**DEMANDE DE RENSEIGNEMENTS N° 1 DE LA RÉGIE DE L'ÉNERGIE (LA RÉGIE) À  
HYDRO-QUÉBEC DANS SES FONCTIONS DE COORDONNATEUR DE LA FIABILITÉ AU QUÉBEC  
(LE COORDONNATEUR) RELATIVE À LA DEMANDE D'ADOPTION DE LA NORME DE FIABILITÉ  
TPL-007-3 (LA NORME) – PLANIFICATION DU COMPORTEMENT DU RÉSEAU DE TRANSPORT EN  
CAS DE PERTURBATION GÉOMAGNÉTIQUE**

**Norme TPL-007-3**

**Figure 1: GIC flow in a simplified power system**

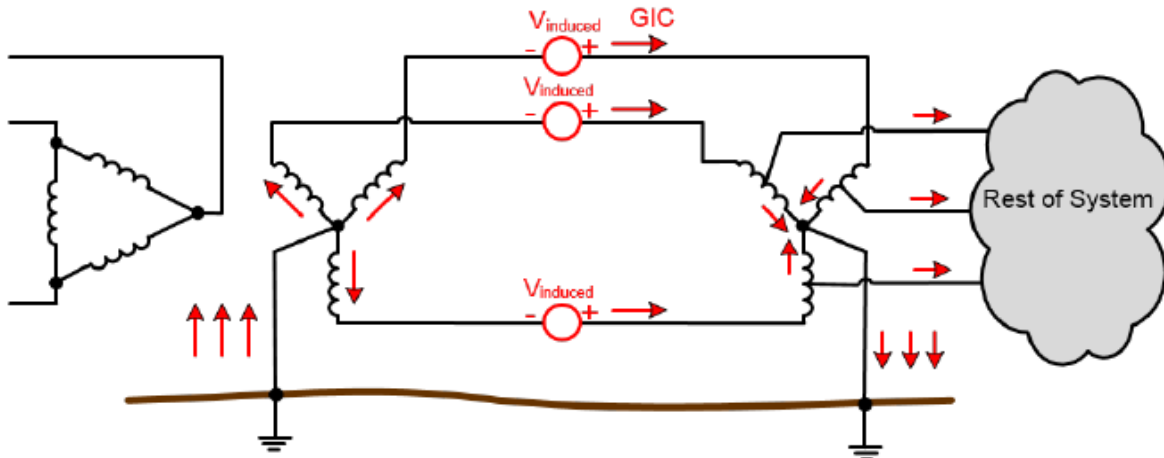
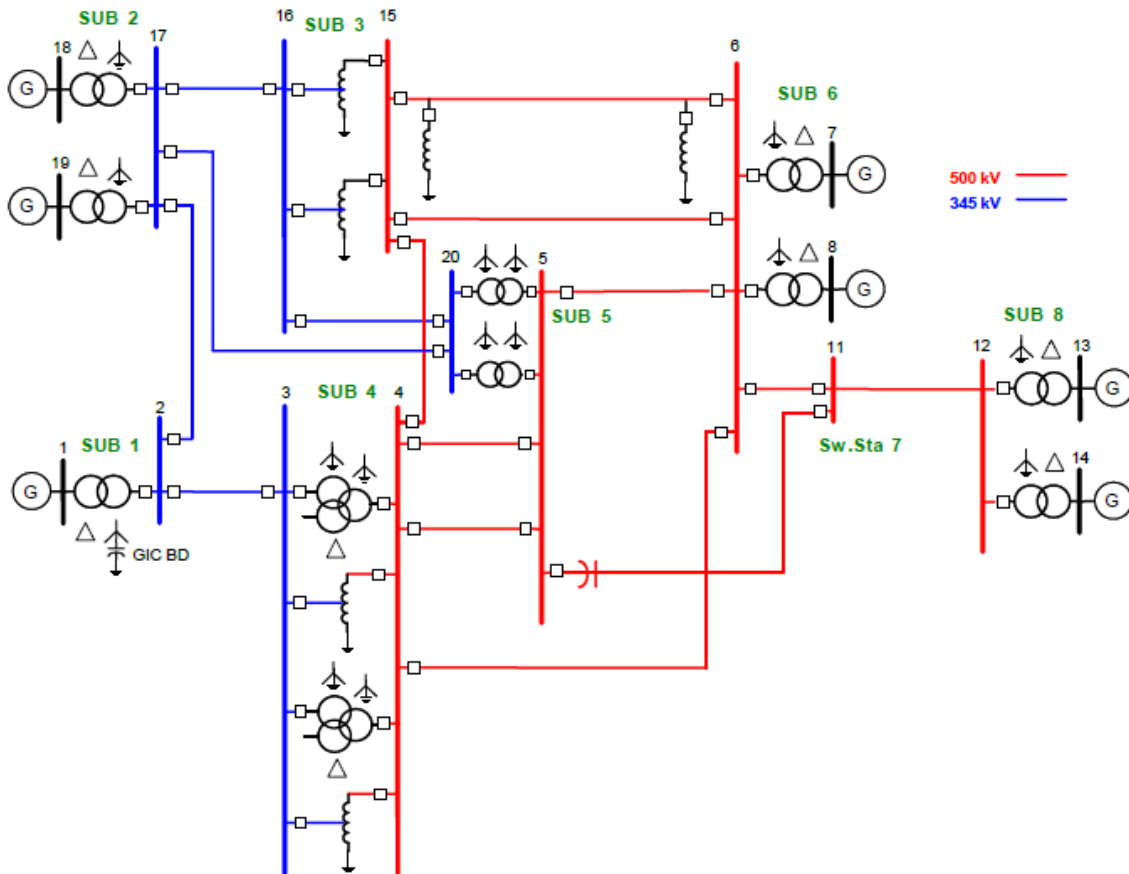
- 2.1 Selon les références (i) à (iv), chaque entité responsable selon l'exigence E1, soit le PC ou le TP, doit tenir à jour des modèles de réseau c.c. et des modèles CGI et effectuer les évaluations de vulnérabilité à la PGM. Ces modélisations, telles que présentées à la référence (iii), comprennent les équipements des installations visées ainsi que la représentation du réseau auquel l'installation se raccorde. Veuillez confirmer que, pour l'Interconnexion du Québec, HQT est la seule entité responsable de la modélisation et des études.
- 2.2 En ce qui a trait aux TO et aux GO qui sont visés par la Norme, veuillez confirmer qu'ils n'ont pas à tenir à jour de modèles de réseau ou à réaliser les études spécifiées aux exigences E2 et E4.

2.2.1. Veuillez préciser, selon la référence (iii), sous quel format seront transmises aux TO et aux GO les informations de flux de CGI nécessaires pour l'étude d'impact thermique.
